Naše zn. 7594/2025-SŽ-SSV-Ú3
Listů/příloh 8/2

Věc: Vysvětlení/ změna/ doplnění zadávací dokumentace č. 4
„Sanace nestabilního úseku Valašská Polanka – Horní Lideč v km 20,019 – 21,248“

ve smyslu § 98 a § 99 zákona č. 134/2016 Sb., o zadávání veřejných zakázek, ve znění pozdějších předpisů (dále jen „ZZVZ“)

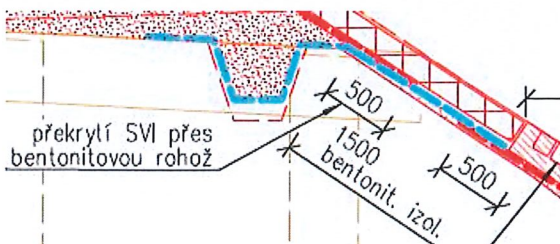
Dotaz č. 19:

Zadavatelem postoupená dokumentace – soupis prací SO 11-20-01 Horní Lideč – Vsetín, žel. Most v km 20,814 viz položka níže.

14	R502945	ZRÍZENÍ KONSTRUKČNÍ VRSTVY TELESA ŽELEZNICNÍHO SPODKU Z BENTONIT ROHOŽE	M2	122,544
<div style="border: 1px solid black; padding: 10px; margin: 10px auto; width: 80%;"> <p>"dle PD "</p> <p>bentonit izolace $7,20 \cdot 17,02 = 122,544$ [A]</p> <p>Celkové množství $122.544000 = 122,544$ [C]</p> </div>

V TZ pouze uvedeno:

Svahy mezi příčnými žebry budou opatřeny systémem bentonitových rohoží (bentonitové izolace) kotvených do tělesa železničního spodku. Bentonitové rohože budou kladeny na předem připravený povrch svahu zbavený náletových dřevin vč. provedení případného odkořenění bez nasazení těžké mechanizace. Pro zajištění proti posuvu je navíc realizováno přitížení v rýze na úrovni pláně. Ukončení bentonitové izolace bude provedeno přesahem na volně položený schválený hydroizolační systém se zatažením pod stávající římsy mostu.

Ve výkresu D12.1.4 pouze uvedeno:

Z výše uvedeného nám není jasné s jakou gramáží bentonitu na 1 m2 má zhotovitel počítat při zpracování jednotkové ceny.

Žádáme zadavatele o upřesnění specifikace tohoto materiálu včetně způsobu kotvení.

V TZ na straně 8, v odstavci „Technická ochrana svahů“ je uvedena doporučená gramáž bentonitu sodného 5 kg/m2. Ve výkazu výměr pol.č.17. je uvedena plošná jednotka. Kotvení bude provedeno pomocí trnů, které jsou taktéž zahrnuty v pol.č.17.

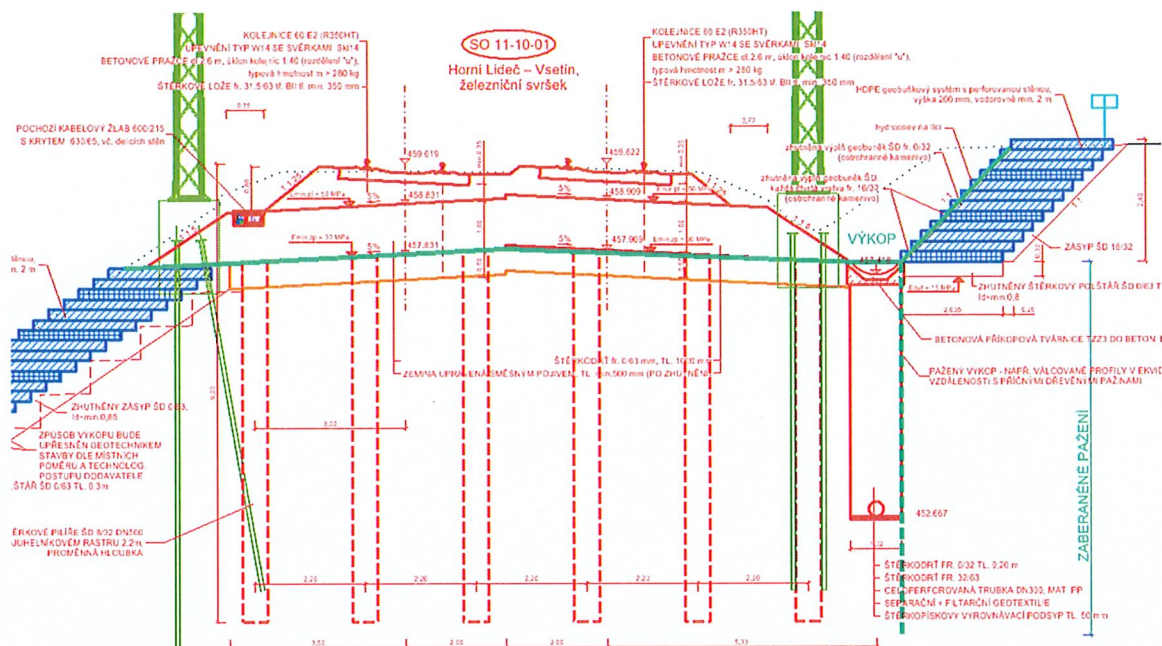
Zadavatelem postoupená dokumentace – soupis prací SO 11-11-01 - Horní Lideč – Vsetín, žel. Spodek – Žádost o objasnění a úpravu výkazu výměr – položky záporového pažení drénu.

- **Položka 28: 22694 – ZÁPOROVÉ PAŽENÍ Z KOVU DOČASNÉ – 45,220 t** (Výpočet: HEB240 – 76 ks × 7 m × 0,085 t/bm = 45,220 t)
- **Položka 29: 22695A – VÝDREVA ZÁPOROVÉHO PAŽENÍ DOČASNÁ (PLOCHA) – 1600,000 m² (bez výpočtu)**

Tyto dvě položky, které se týkají pažení rýhy, spolu věcně nekorespondují a bez vstupních údajů projektanta (např. výkresy výkopů s potřebnými kótami) nelze provést jejich věcnou ani množství kontrolu.

- a) Objasnění výpočtu** obou výše uvedených položek:

Na základě uvedeného množství v položce č. 28 (76 ks × 7 m) a případně uvažované rozteče 3 m (což odpovídá 3 m šířky na každou záporu) vychází plocha výdřevy 7 m × 3 m × 76 ks = 1596 m², tedy cca 1600 m², což však odpovídá pouze při plné výšce záporu nad dnem rýhy bez vetknutí. Toto není běžně realizované řešení.

- U položky č. 28: odvození počtu kusů zápor (délka pažené stěny a rozteč jednotlivých zápor).
- U položky č. 29: výpočet plochy výdřevy na základě délky pažení a průměrné výšky výkopu.

- b) Doplnění samostatné položky pro vrtání pilot pro osazení profilů HEB240,** protože dle popisu položky č. 28 nejsou tyto práce zahrnuty. Současně obdobné záporové pažení v km 20,53 takové položky zahrnuje (pol. č. 31, 32).

- c) Doplnění položky pro zhotovení statického posouzení záporového pažení pro drén.**

V rámci projektové dokumentace není obsaženo statické posouzení záporového pažení rýhy drénu, a vzhledem k rizikovosti dotčeného území (např. blízkost stávajících staveb, komunikací, inženýrských sítí) a předpokládané geometrii výkopu považujeme tento dokument za nezbytný pro bezpečné provedení stavby.

Za způsob dočasného pažení rýhy zodpovídá budoucí zhotovitel. Rýha bude hloubena postupně v krátkých úsecích. Dle dokumentace je doporučeno řešení se zabíraním profilů HEB a vložením výdřevy.

Položka na statický výpočet je v SO 98-98

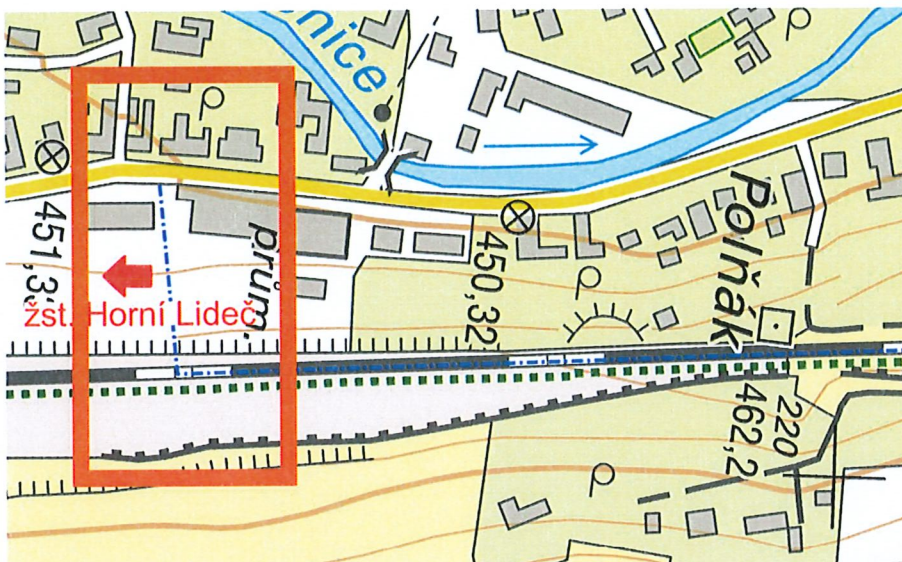
11	VSEOB015	Biotechnická opatření	KPL	1,000
		<p>"v předepsaném rozsahu a počtu dle části PD"</p> <p>"E.1.2 Dokumentace vlivů záměru na životní prostředí"</p> <p>$1 = 1,000 [A]$</p> <p>Položka obsahuje veškeré práce, dodávky, služby (plán, projekt, projednání, a jiné), výstupy, opatření nutné k dané činnosti, pokud není uvedeno samostatně v jednotlivých SO/PS</p>

Zadavatel se u těchto položek odkazuje v poznámce na dokumentaci "E.1.2 Dokumentace vlivu záměru na životní prostředí", ale takto označená příloha se nenachází v zadávací dokumentaci, a pokud to bylo myšleno, jako příloha "E_2_Vliv_na_ŽP", tak ani z této přílohy zadávací dokumentace jasně nevyplývají podklady/skutečnosti k řádnému ocenění těchto položek.

Žádáme tedy zadavatele o bližší specifikaci, aby mohl uchazeč tyto položky ve výkazu výměr řádně ocenit.

K položce VSEOB015

**Soupis prací, respektive specifikace položky VSEOB015 je opravena „E.2 vliv ZP“
O biotechnických opatření mluví bod 5. Biologického průzkumu.**
